RA-ZP.2610.40.2022.3.IK

INFORMACJA NR 2

Dotyczy: postępowania o udzielenie zamówienia publicznego prowadzonego w trybie przetargu nieograniczonego na Dostawę sprzętu komputerowego II (znak sprawy: RA-ZP.2610.40.2022).

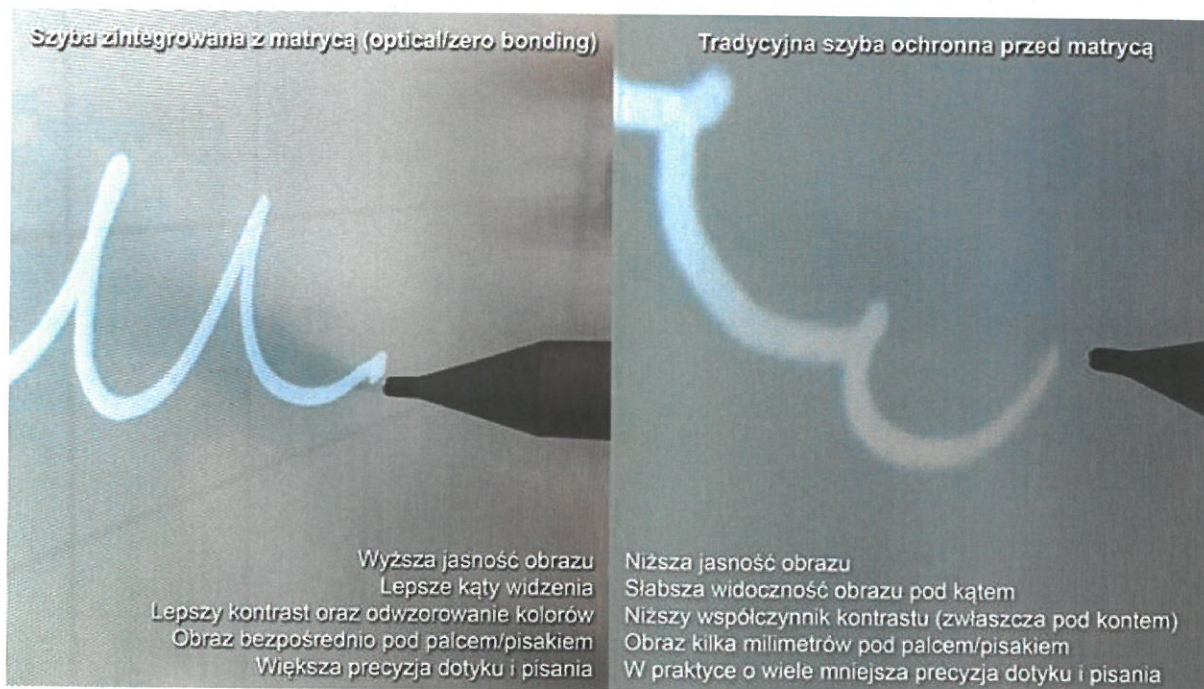
*Czy Zamawiający dopuści monitory o jasności 400 cd/m², pod warunkiem dostarczenia nowoczesnych monitorów, których **matryca będzie w technologii IPS oraz zintegrowana z szybą ochronną** (tzw. Optical Bonding lub Zero Bonding). W takim rozwiązaniu **realna jasność ekranu jest wyższa niż w przypadku szyby ochronnej, która jest montowana w pewnej odległości (kilka mm) przed matrycą (nawet jeśli jest 450 cd/m²)**. Nowa technologia ekranu gwarantuje nieporównywalnie lepsze walory użytkowe (w tym szczególnie jasność i kąty widzenia, ale także kontrast), a równocześnie większą energooszczędność. Ponadto technologia IPS pozwala generować obraz wyższej jakości, w większym zakresie kolorów niż typowa matryca TN zgodna z OPZ. W przypadku braku zgody na powyższe, może nie być możliwe znalezienie monitora spełniającego wszystkie Państwa wymagania.*

Poniżej zdjęcie porównawcze z bliska nowego monitora (po lewej) i starej generacji (po prawej). W obu przypadkach pisak umieszczony jest dokładnie nad końcem narysowanej kreski.

Zamawiający dopuszcza monitory o jasności 400 cd/m², których matryca będzie w technologii IPS oraz zintegrowana z szybą ochronną, pozostałe parametry zgodne z SWZ.
